TRANS/WP.29/GRSG/66
26 novembre 2004

**RAPPORT DU GROUPE DE TRAVAIL DES DISPOSITIONS GÉNÉRALES DE
SÉCURITÉ (GRSG) SUR SA QUATRE-VINGT-SEPTIÈME SESSION**

(12-15 octobre 2004)

Figure A5.2 – Dimensions du mannequin anthropomorphe»

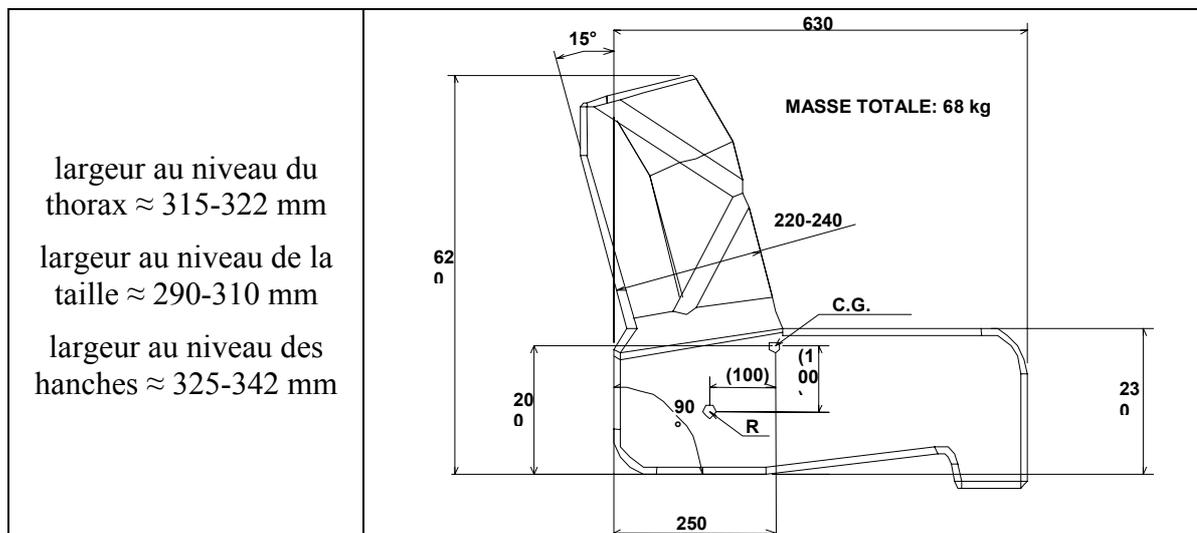
- 2.1.5.2.2 Être placée de telle manière que son centre de gravité et ses dimensions soient conformes à la figure A5.2.».

Insérer la figure A5.2 suivante:
